**LIBERO CONSORZIO COMUNALE DI RAGUSA**

**OGGETTO:** [ID\_VIP: 3030 – ex 3408] Procedura di valutazione impatto ambientale ai sensi del D.lgs. n. 152/2006 e s.m.i. relativa al “Progetto di Sviluppo Campo Vega B concessione di coltivazione C.C6.EO - Canale di Sicilia – Perforazione di n. 8 pozzi addizionali”, società Edison S.p.a.. Trasmissione parere sulla documentazione integrativa inviata.

Preso visione dei contenuti delle documentazione integrativa: Doc n. P0001947-1-H1 Rev 0 (Risposte alle Richieste di Integrazione alla Documentazione di Via) e appendici A, B, C, D, E, F, G, I ed in particolare appendice H (Chiarimenti alle Osservazioni e Pareri del Libero Consorzio Comunale di Ragusa già Provincia Regionale di Ragusa ), si espone quanto segue.

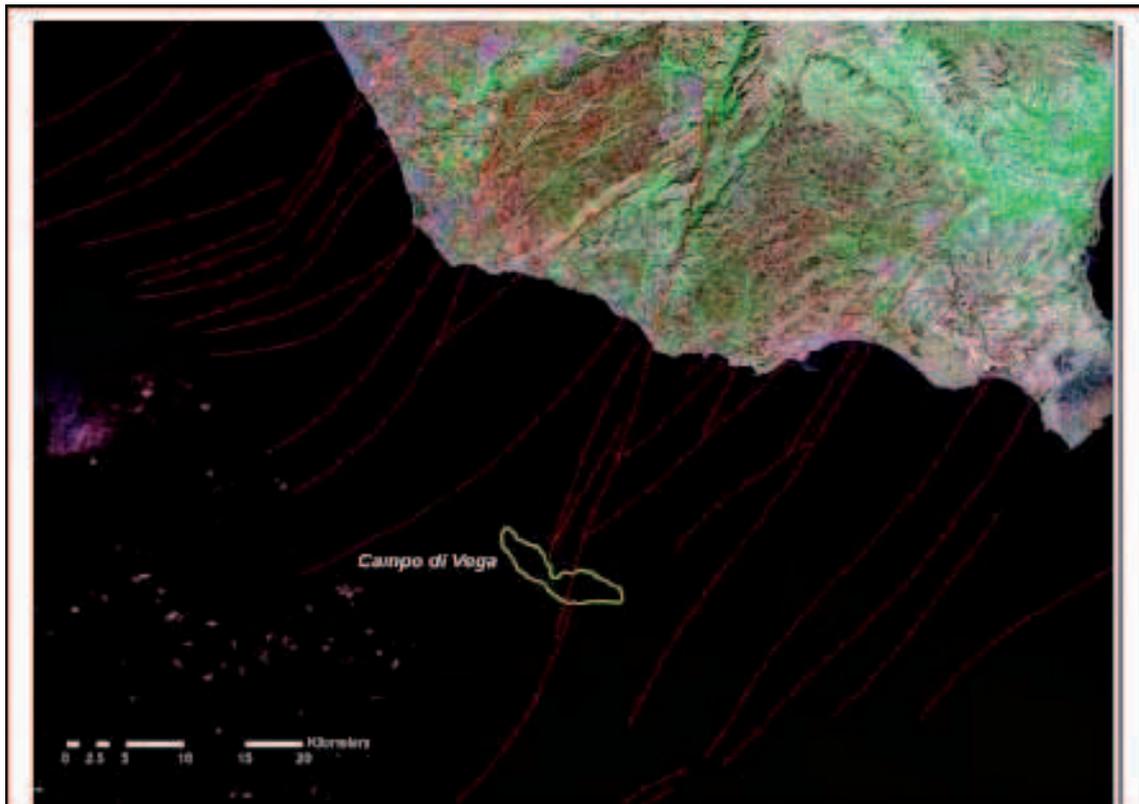
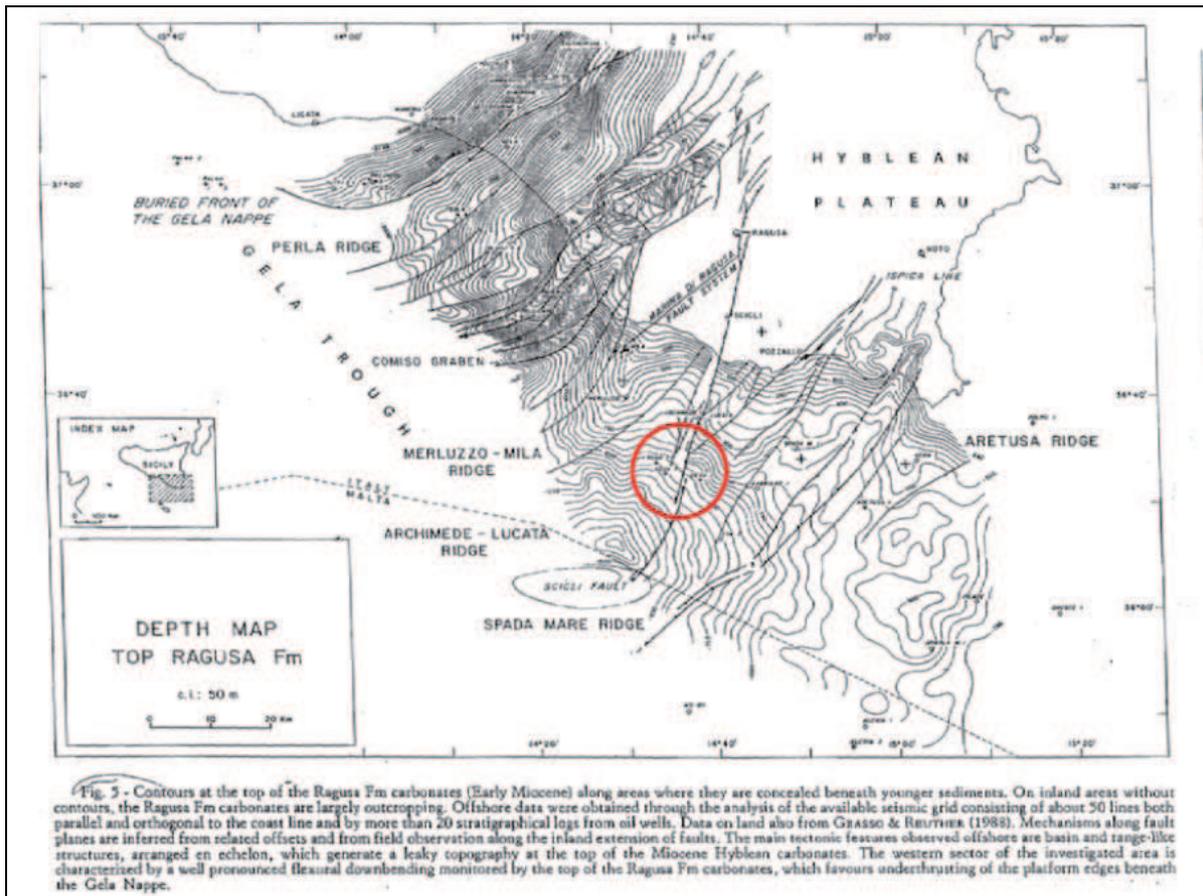
Tale struttura tettonica a carattere regionale prosegue verso mare, come indicato dal Prof Mario Grasso già anni 90 e dalla stessa Società Edison nella relazione tecnica del campo Vega del novembre 2011 dove, a pag 41/110, si dichiarava:

*“Una delle più importanti strutture dell'area iblea è la Linea di Scicli, che rappresenta una faglia trascorrente destra orientata NNE-SSW ed è considerata attiva anche per la presenza di vulcani di fango sul fondale marino (Holland et al. 2003) proprio nell'area del campo di Vega. Questa faglia, infatti, attraversa il campo di Vega determinandone la sua complessità.”*

Ricordiamo che In varie pubblicazioni tra il 1990 ed 2001, il Prof. Mario Grasso ha presentato una carta strutturale dell'off-shore ibleo a partire dal tetto dei carbonati della f.ne Ragusa, non tenendo conto dei sedimenti plio-quadernari che, **in modo discontinuo**, sono presenti nell'off-shore ibleo. Il non aver cartografato tali sedimenti trova spiegazione nel fatto che questa carta strutturale aveva la principale funzione di evidenziare la complessa tettonica dell'off-shore ibleo che la **discontinua coltre di sedimenti plio-quadernari** avrebbe inevitabilmente non fatto visualizzare.

Probabilmente anche per tale motivi, nei successivi approfondimenti presentati, la Società Edison, contrariamente a quanto prima dichiarato, ha invece sostenuto che questa faglia sia da ritenersi: fossile in quanto sepolta da una copertura plio-quadernaria, che non attraversa il campo Vega e che in **quarant'anni di esplorazione sismica non è mai stata rilevata la sua esistenza.**

In alto sezione sismica C87 – 251 e suo ingrandimento in corrispondenza della faglia trascorrente.

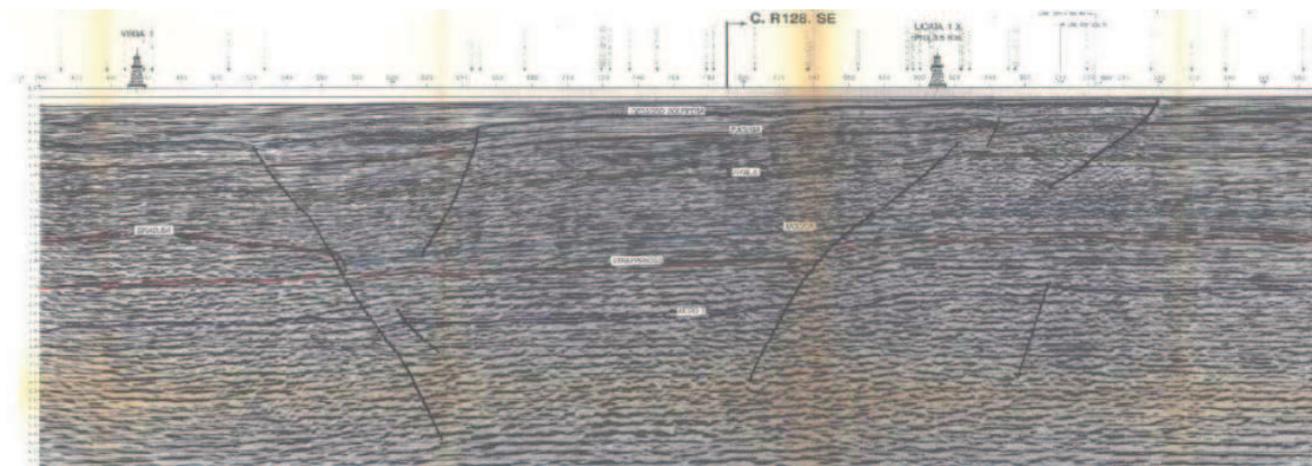
Di contro, nella documentazione contenuta all'interno del permesso di ricerca CR 128 SE è presente un'altra sezione sismica denominata **C 87 – 251**. Tale sezione, essendo orientata in direzione grosso modo perpendicolare alla linea di Scicli, **ben evidenzia questa struttura tettonica**, la quale **risulta chiaramente tagliare la copertura plio-quadernaria** fino al fondale marino. L'importanza di questa struttura è tale che viene anche segnalata nel profilo stesso (Faglia trascorrente - ndr).

A sinistra pianta delle sezioni sismiche effettuate nell'ambito del permesso di ricerca CR 128 SE tratta dalla relazione tecnica allegata all'istanza di proroga

**Figura 3-11: Sezione Sismica pubblicata nell'Istanza di permesso C.R 128 SE, passante per il Campo Vega in corrispondenza del Pozzo Vega 1**

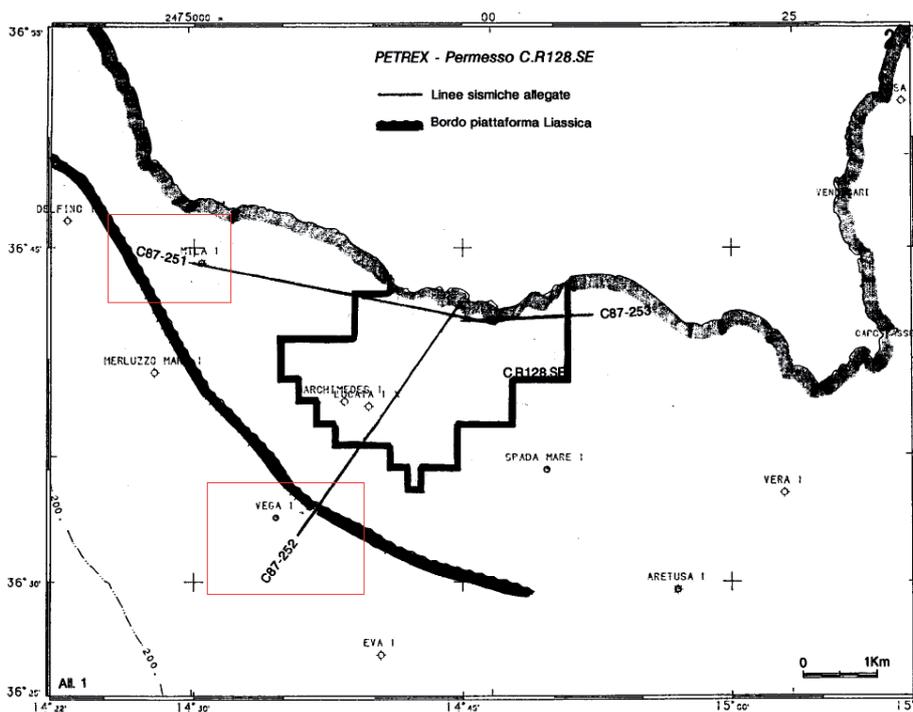
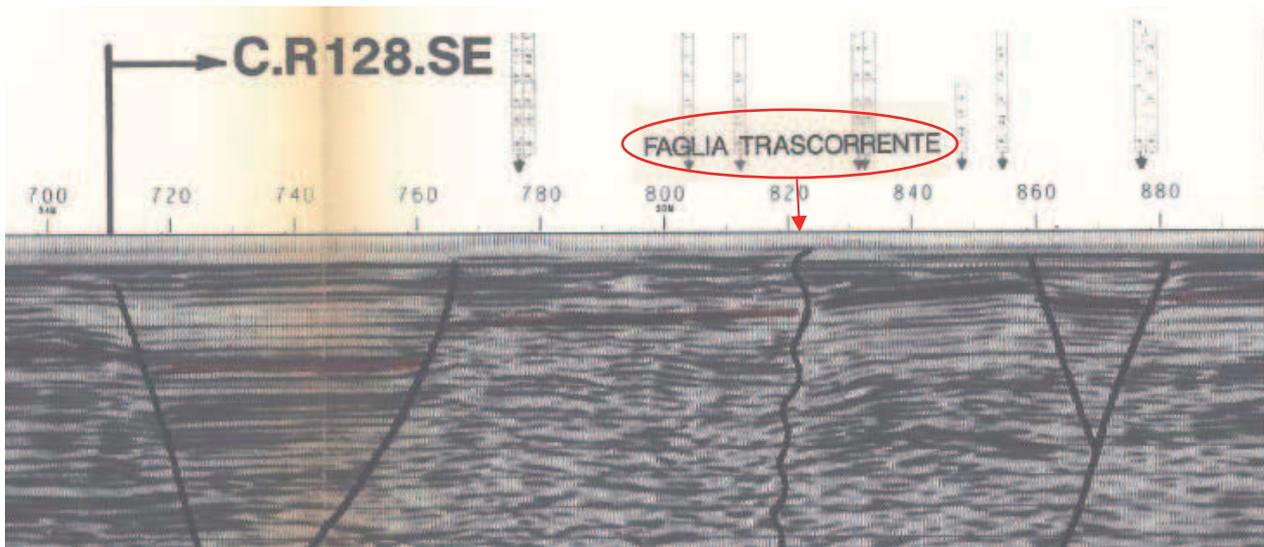
Secondo la Società, questa sezione sismica risulta passare per il campo Vega in corrispondenza del pozzo Vega 1 e le faglie evidenziate risulterebbero essere sepolte dalla copertura plio-quadernaria e non coinvolte da dislocamenti tettonici.

Tuttavia, la sezione presentata dalla Società Edison in fig 3.11 corrispondente alla linea sismica denominata **C 87-252** dalla Società Petrex (società titolare del permesso di ricerca CR 128 SE – ndr), risulta orientata secondo una direzione NNE-SSW, circa la stessa orientazione che presenta la linea di Scicli. Pertanto, essendo sub-parallela alla direzione di faglia succitata, sarebbe improbabile che la stessa intercetti la dislocazione tettonica.

Fig. 3 - Location map of the seismic lines (LC 529, 531, 535) which have been interpreted on fig. 4. The named wells are only those along the strike of the seismic lines and quoted on figs. 4 and 5.

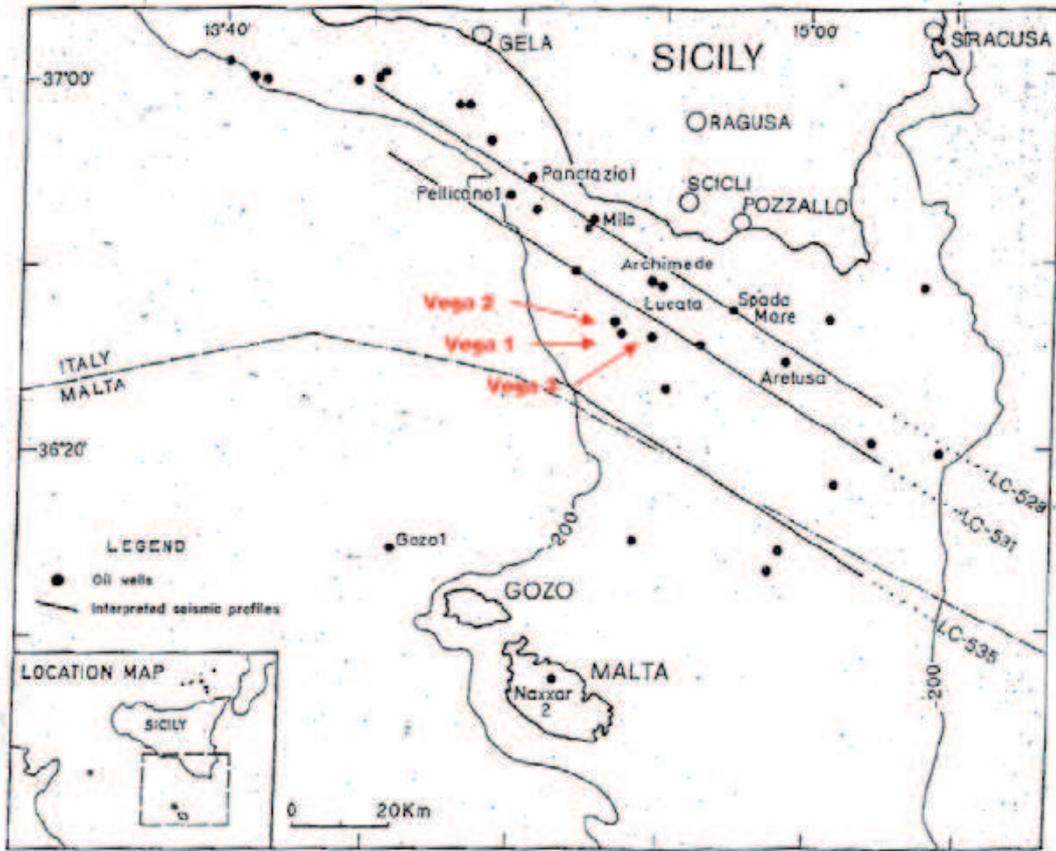
Ad ulteriore conferma di ciò, nelle osservazioni del 15 ott 2013, veniva citato lo studio del prof. Mario Grasso: "Structure and tettonic setting of the western margin of the Hyblean-Malta shelf, Central Mediterranean – Annales Tectonicae Vol IV, 1990", fatto in collaborazione a De Dominicis e Mazzoldi (consulenti della società Canada Northwest Italiana S.p.a., società petrolifera operante per anni proprio all'interno del Campo Vega). Tale studio deriva dall'analisi ed interpretazione di circa 50 linee sismiche (ortogonali e parallele alla linea di costa siciliana) abbinate ai log stratigrafici di più di venti pozzi petroliferi. Per scelta degli autori della pubblicazione, di tutte le cinquanta linee sismiche analizzate ed interpretate, sono state scelte, riprodotte e commentate solo tre linee sismiche con andamento NW-SE, che meglio intercettavano ed evidenziavano le principali strutture tettoniche dell'off-shore. In particolare, questo Ente faceva rilevare che nella **sezione LC-531, prossima ai pozzi del campo Vega**, la faglia di Scicli (Scicli Fault) taglia la copertura QUAT/PLIOC fino alla superficie del fondale marino (vedi fig 3 mappa e fig 4 profili).
